Alma, le 9 décembre 2016

**Objet : Précisions demandées pour compléter l'analyse de l'étude d'impact déposée –  
Agrandissement de la marina du Centre de villégiature Dam-en-Terre, à Alma  
Dossier du MDDELCC : 3211-04-062**

Figure 1. Localisation du panneau de réduction de la vitesse à l'entrée de la marina

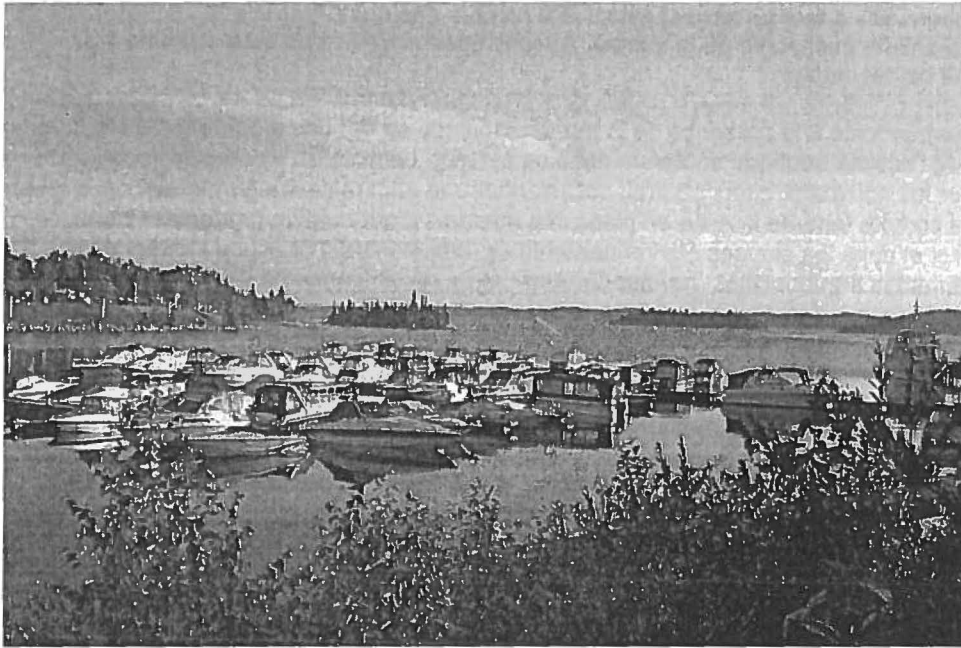
- L'augmentation de l'achalandage est susceptible d'augmenter les risques d'impacts (batillage notamment) sur les herbiers aquatiques. D'ailleurs, la délimitation physique des zones de circulation afin d'y limiter la circulation et la vitesse serait probablement suffisante pour réduire les impacts en phase d'exploitation sur les herbiers, la faune ichthyenne et les berges. En ce sens, quelle serait la zone définie comme « à l'intérieur de la marina » et dans laquelle s'appliquerait la réduction de vitesse ? Est-ce que cette zone serait balisée ?*

Les bateaux de plaisance qui arrivent à la marina passent actuellement par le centre de la baie de Dam-en-Terre, à quelque 100 m des berges de part et d'autre. De plus, la vitesse maximale recommandée (voir plus bas) est de 5 km/h. Les herbiers du secteur sont déjà soumis au batillage, même si minime, et l'augmentation de trafic n'augmentera pas le stress considérant les faibles vitesses et leur système racinaire subaquatique. Les poissons sont mobiles et le dérangement par l'augmentation du trafic demeurera fréquent, comme actuellement, mais le passage des bateaux demeurera peu impactant.

Le plan de balisage de la rivière La Grande Décharge, en cours de réalisation, prévoit l'implantation de balises pour identifier et sécuriser le corridor de navigation. Il s'agit d'un projet important supporté par la Ville d'Alma et la MRC Lac-Saint-Jean-Est et qui s'étend de l'embouchure du lac Saint-Jean jusqu'au secteur de la Dam-en-Terre. La rivière La Grande Décharge est réputée pour sa complexité à naviguer dû à la présence d'îles, de roches et de hauts fonds. En plus des balises déjà existantes, le projet prévoit des ajouts pour faciliter la navigation. À la hauteur du camping Dam-en-Terre, avant d'entrer dans le port de plaisance, un panneau (environ 125 x 150 cm) exige actuellement le respect d'une vitesse de 5 km maximum dans le port. Ce panneau est localisé au début de la baie de la Dam-en-Terre, au centre (voir figures 1 et 2).
